Decreto del Segretario Generale n. 508 del 23 APR 2021

**Oggetto:** Piano Stralcio per l'Assetto Idrogeologico (PAI) - Rischio Idraulico" dell'ex ABR della Regione Calabria - Adozione proposta di ripermimetrazione e classificazione relativo ad ambiti territoriali del Comune di Vazzano (VV)

## SCHEDA ISTRUTTORIA

ex-Autorità di Bacino Regionale	Calabria (UoM Calabria-Lao)	Prot. n.	<b>20804</b>
Sottobacino/Bacino	Torrente Mesima	Data	22/01/2018
Richiedente	Comune di Vazzano	Prot. n.	<b>886</b>
Comune	Comune di Vazzano	Data	11/04/2019
Provincia	VV	Prot. AdB n.	<b>6554</b>
Parere/Pratica n.		Data AdB	04/06/2019
Oggetto:	Studio idrologico-idraulico per la definizione delle aree a rischio inondazione (art. 2, c. 2, Nda PAI) interessanti l'impianto della Società "Eco Call" S.p.A. - integrazioni		
		Arrivo U.O.	
Tecnico	Massimo Della Gatta	Uscita U.O.	
Tavola	102046 (Rischio Idraulico)

**area a rischio inondazione per T=500 anni (simulazione operata con Q = 233 mc/s)**

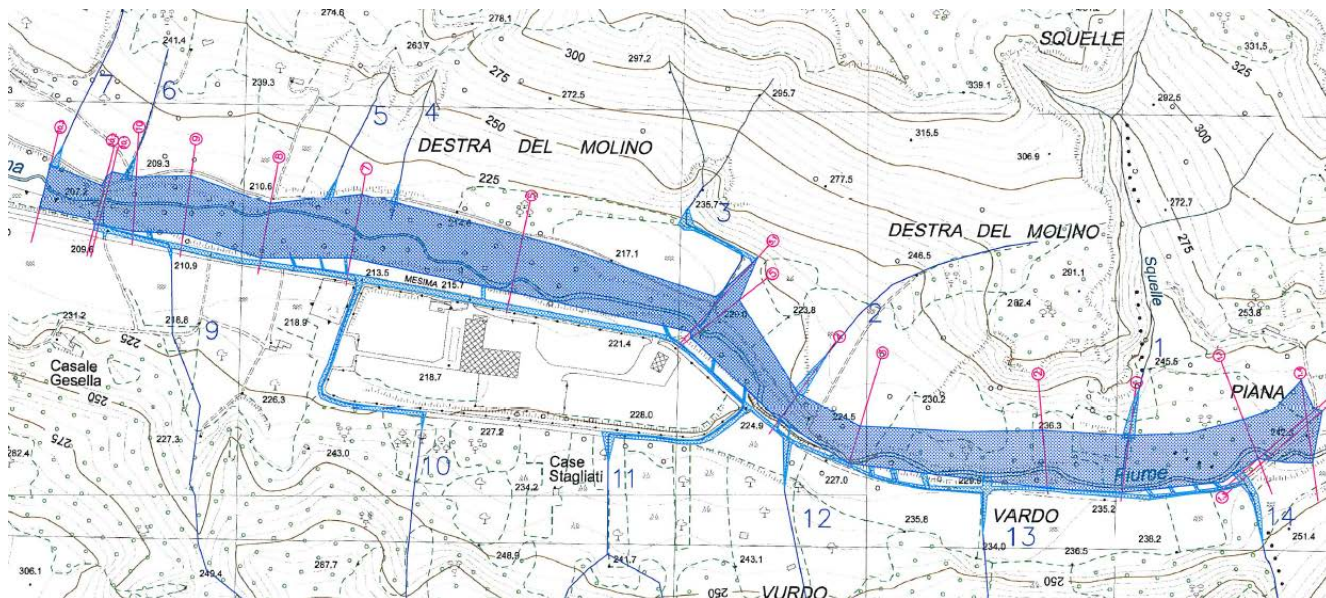
Ai fini della successiva modellazione idraulica del torrente Mesima, le sezioni topografiche originarie sono state integrate con ulteriori punti battuti, tanto lateralmente (ad estendere i profili già disponibili) che lungo il corso d'acqua (con l'estrapolazione di ulteriori sezioni trasversali). Ne è risultato un incremento del tratto oggetto di indagine di ulteriori cento metri, per un totale di 18 sezioni topografiche e 1574 metri di sviluppo lineare (cfr. elaborato n. 5-bis). Detto tratto, compreso tra due opere di attraversamento stradale, è stato ritenuto di lunghezza adeguata a consentire lo studio delle possibilità di allagamento del sito di impianto per effetto del transito delle portate idrologiche di piena in arrivo da monte.

Tutto quanto premesso, le sezioni di rilievo sono state implementate nel codice di calcolo numerico monodimensionale HEC-RAS e, per ciascuno dei tre valori di portata idrologica stimati ( $Q_{T50}=133$  mc/s,  $Q_{T200}=187$  mc/s e  $Q_{T500}=233$  mc/s), sono state effettuate simulazioni in regime di moto permanente finalizzate alla graficizzazione dei corrispondenti profili di corrente (risultati nelle appendici all'elaborato n. 1c-bis). Dette simulazioni, effettuate assumendo cautelativamente un coefficiente di Manning ( $n$ ) pari a 0.045, hanno evidenziato il sostanziale contenimento delle portate di piena entro le sponde morfologiche del torrente Mesima, in tutti i tre gli scenari di evento considerati, escludendo del tutto l'area di sedime dell'impianto (di fatto ubicato oltre la strada che corre a ridosso della sponda sinistra del corso d'acqua). In particolare, si segnala la locale inofficiosità - nei confronti del valore  $Q_{T500}$  - della sezione n. 2, circa 400 metri a monte dell'area di interesse. Sul punto si evidenzia, altresì, che il corrispondente valore di 233 mc/s utilizzato nelle simulazioni non risulta coerente con quello riportato nella relazione istruttoria della STO dell'ex ABR Calabria (i.e. 255 mc/s).

Operativamente, le simulazioni sono state condotte in corrente veloce, imponendo condizioni di moto uniforme a monte ed a valle del tratto indagato, previa interpolazione delle sezioni rilevate con passo 50 metri. Si segnala il sormonto e l'inofficiosità idraulica delle due opere di attraversamento stradale esistenti in tutti e tre gli scenari modellati.

Quale ulteriore verifica - disponendo delle geometrie HEC-RAS utilizzate nella modellazione - sono state effettuate ulteriori simulazioni, d'ufficio, in ipotesi di corrente mista (lenta/veloce) e con condizioni di stato critico a monte e a valle del tratto indagato. I risultati così ottenuti hanno sostanzialmente confermato quelli oggetto di consegna. Cautelativamente è stata condotta, infine, la simulazione idraulica per il valore 255 mc/s accertando l'ulteriore inofficiosità della sezione n. 4, immediatamente a monte dell'area di interesse.

I risultati dello studio vengono restituiti planimetricamente - in termini di aree inondabili - nell'elaborato n. 7-bis. Detta restituzione conferma l'interessamento del solo alveo di piena ordinaria per tutti e tre i valori del periodo di ritorno considerati. I perimetri delle aree inondabili nei tre scenari analizzati sono risultati pressoché confrontabili.

## **Ipotesi 1**

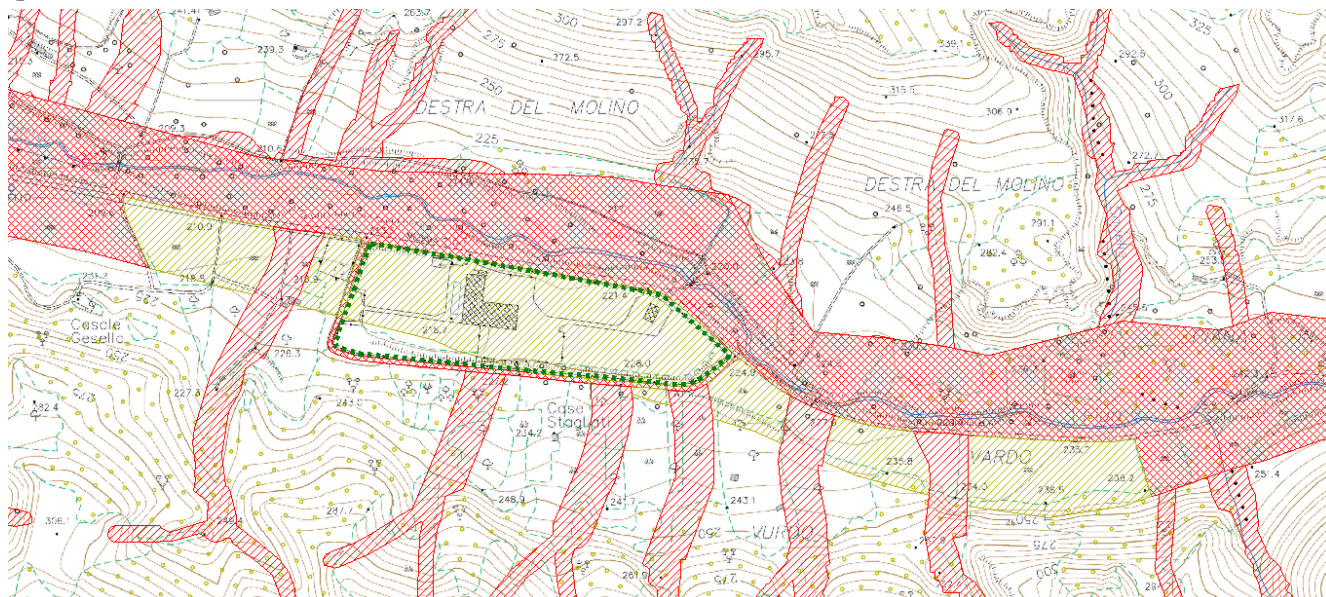
Nel merito, si è provveduto alla restituzione di due diverse proposte di recepimento: nella prima (ipotesi 1), il perimetro dell'area di attenzione di cui al PAI 2001 è stato ritenuto prevalente su quello delle aree di attenzione di cui al PAI 2016; nella seconda (ipotesi 2), le previsioni di cui al PAI 2016 - per le sole aste secondarie - sono state ritenute prevalenti su quelle del PAI 2001, laddove riclassificate a minor livello di rischio.

- l'arretramento dell'area di attenzione per pericolosità di inondazione di cui al vigente PAI - per tutta la lunghezza del tratto d'alveo indagato compreso tra le sezioni nn. 1 e 10 del rilievo topografico - fino alla strada comunale Vurdo (sedime incluso), quale limite spondale sinistro cautelativamente assunto per le piene con ritorno  $T_{50}$  e  $T_{200}$ ;

- la riclassificazione della superficie, precedentemente ricompresa nella suddetta area di attenzione, in area rischio idraulico moderato (R2) ovvero interessata da inondazione per piene con ritorno  $T_{500}$ ;

- la classificazione - in area di attenzione per pericolosità di inondazione - dell'intera strada perimetrale a servizio dell'impianto;
- la conservazione delle perimetrazioni di cui al PAI 2016 - già *aree di attenzione PGRA* - ai cui studi di approfondimento, da redigersi a scala di bacino, si rinvia per ulteriori e più dettagliate riclassificazioni dei livelli di pericolosità idraulica nelle aree di pertinenza del torrente Mesima.
